**Verslag huishoudelijke elektrische installatie op laagspanning en zeer lage spanning****Algemeen:**

Referentie: 009-20260713-04	Datum controle: 13/07/2026
Keurder: 009

Eigenaar: Mieke jacobs	EAN-code: 541448820062339764
Adres installatie: Babbelaarstraat 67, 9308 - Aalst	Nummer teller(s): 1sag310054591
	Distributienetbeheerder installatie: Fluvius
Datum uitvoering installatie:	☒ Vóór 01/10/1981 ☐ Tussen 01/10/1981 en 01/06/2020 ☐ Vanaf 01/06/2020
Type:	☒ Wooneenheid ☐ Niet-huishoudelijk ☐ PV ☐ Batterij ☐ Laadpaal

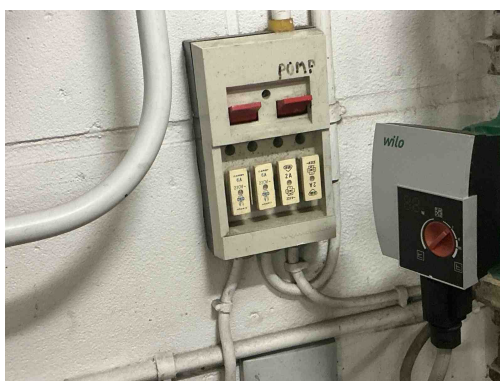
B17 - De voedingsspanning is niet op elk bord vermeld (Boek 1: 3.1.3.3).

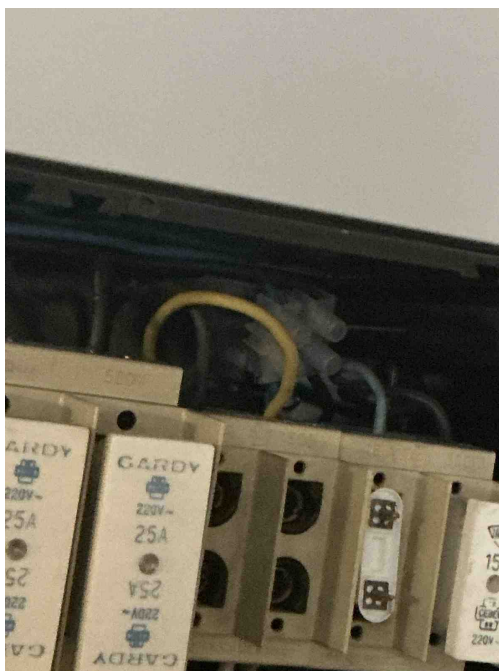
B30 - De houder van de beveiliging in een huishoudelijke ruimte is niet voorzien van aangepaste kalibreerelementen (Boek1: 5.3.5.5).

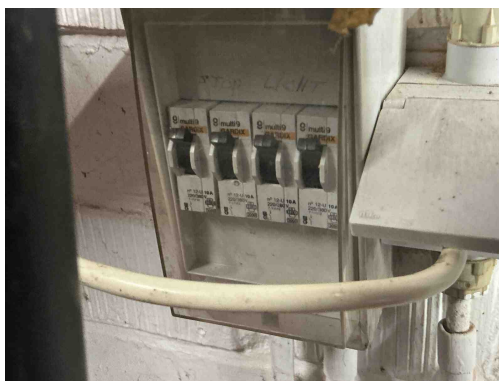
B30 - De houder van de beveiliging in een huishoudelijke ruimte is niet voorzien van aangepaste kalibreerelementen (Boek1: 5.3.5.5).

C35 - Er zijn doorverbindingen gemaakt met lusterklemmen; er kon niet aangetoond worden dat deze klemmen geschikt zijn voor de aanwezige spanning, stroom en draadsectie en dat ze "CE" zijn (Boek 1: 1.4.2.1.).

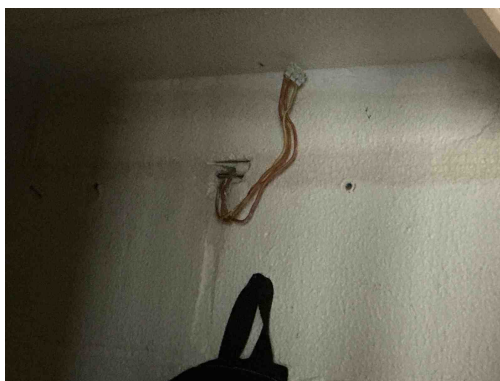
B30 - De houder van de beveiliging in een huishoudelijke ruimte is niet voorzien van aangepaste kalibreerelementen (Boek1: 5.3.5.5).

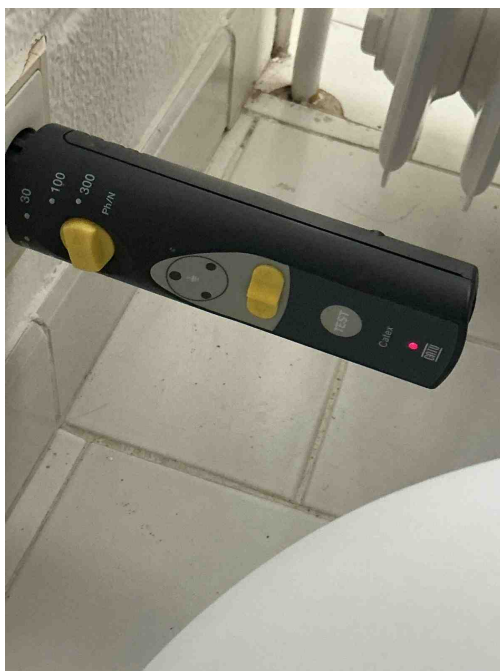
C35 - Er zijn doorverbindingen gemaakt met lusterklemmen; er kon niet aangetoond worden dat deze klemmen geschikt zijn voor de aanwezige spanning, stroom en draadsectie en dat ze "CE" zijn (Boek 1: 1.4.2.1.).

C21 - Het gebruik van geleiders van het type VOB, zonder bijkomende afscherming is niet toegestaan (Boek 1: 5.2.9.6).

C28 - Niet gebruikte leidingen onder spanning zijn niet op een degelijke manier geïsoleerd of verwijderd (Boek 1: 4.2.1.1.).

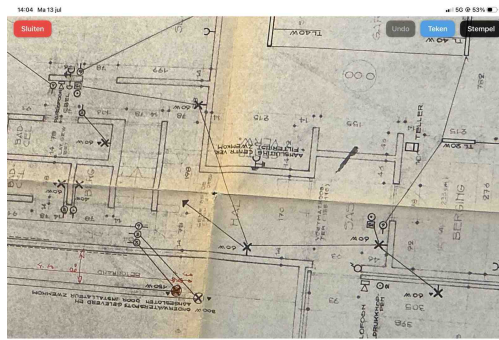
A16 - Er is geen continuïteit van de beschermingsgeleider van de contactdoos (Boek 1: 5.4.3.4).

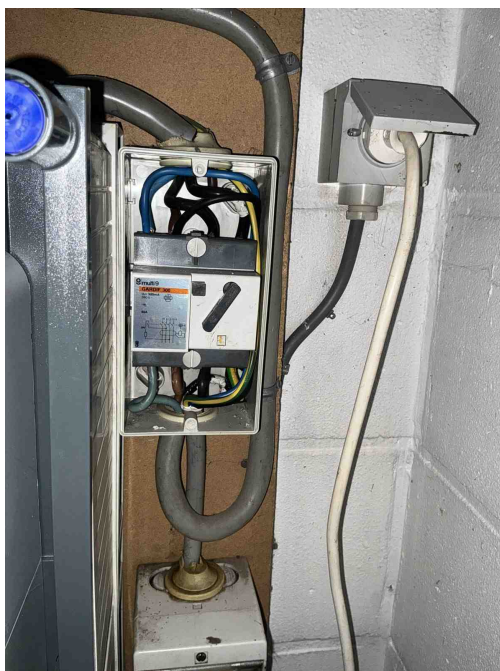
S31 - De juiste symbolen werden niet gebruikt op het ééndraadsschema of situatieplan (Boek 1: 3.1.2.1).
Opmerking: Contactdozen

T21 - Het elektrisch materieel is niet geplaatst volgens de voorschriften van de fabrikant/ regels van goed vakmanschap . (Boek 1: 1.4.1.3)
Opmerking: Door opsplitsing van de kabel klopt de kabel sectie niet meer
